Gemeinde Kleinmachnow						
Beschlussvorlage			öffentlich			
Datum: 15.02.2011		Einreicher: Der Bürgermeister			DS-Nr. 026/11	
Entgegennahme KSD:						
Verfahrensvermerk:						
<input type="checkbox"/> Genehmigung	<input type="checkbox"/> Anzeige	<input type="checkbox"/> Ankündigung	<input type="checkbox"/> Veröffentlichung	<input type="checkbox"/> Bekanntmachung	<input type="checkbox"/> Auslage	
Beratungsfolge	Abstimmung			Sitzung		
	JA	NEIN	ENTH	geplant	Endtermin	Bemerkung
Bauausschuss	3	3	2	21.02.2011	21.02.11	
Hauptausschuss	7	3	1	07.03.2011	07.03.11	
Gemeindevertretung				24.03.2011	24.03.11

Betreff: 1. Änderung des Bebauungsplanes KLM-BP-021 "Dreilinden" (Aufstellungsbeschluss)

Anlage 3.....

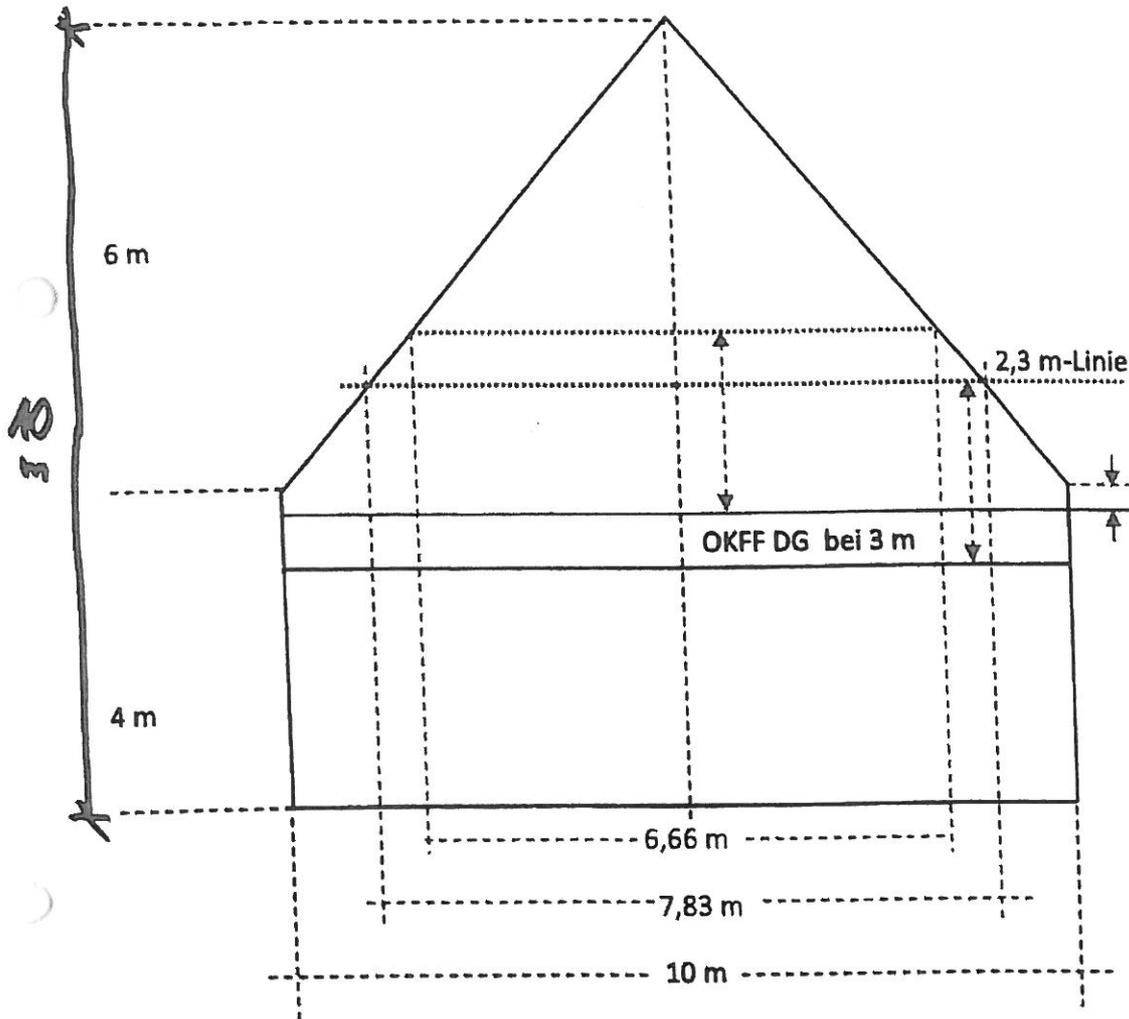
Mit fortschreitender Bautätigkeit im Plangebiet stellte sich inzwischen heraus, dass die Festsetzung der maximal zulässigen Zahl der Vollgeschosse, bei flankierend bestehender Festsetzung einer max. Trauf- und Firsthöhe, zu einer Überregulierung führt. Bei einem aus EG + Dach bestehenden Gebäude, das die festgesetzte Trauf- und Firsthöhe einhält, ist es hier städtebaulich ohne Belang, ob die Zwischendecke zwischen EG und Dachraum tiefer liegt, höher liegt oder ganz entfällt. Wie die Visualisierung der Höhenfestsetzungen zeigt (vgl. **Anlage 3**), wäre ein 2. Vollgeschoss im Dachraum als solches von außen vielmehr ohnehin nicht wahrnehmbar.
